【相談内容】

No47.V字橋脚を有するラーメン橋の径間の考え方について

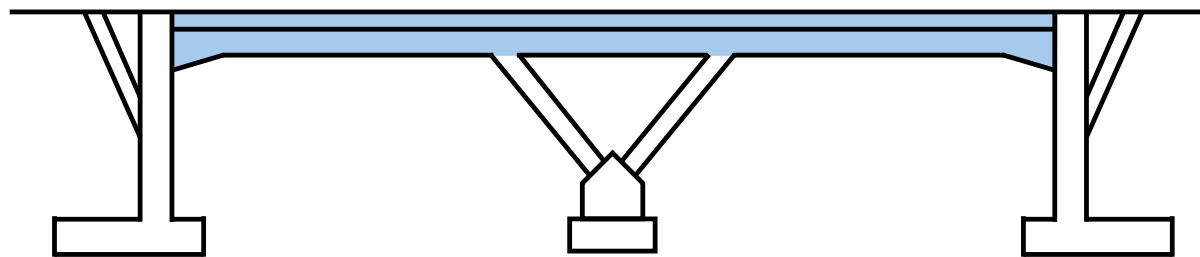
○V字橋脚（跨道橋）を有するラーメン橋の径間の考え方について

○径間長とは、橋台と橋脚間、橋脚と橋脚間の橋脚中心線間の距離
（橋台の場合はパラペット前面までの距離）

○対象橋梁の径間数については、2径間
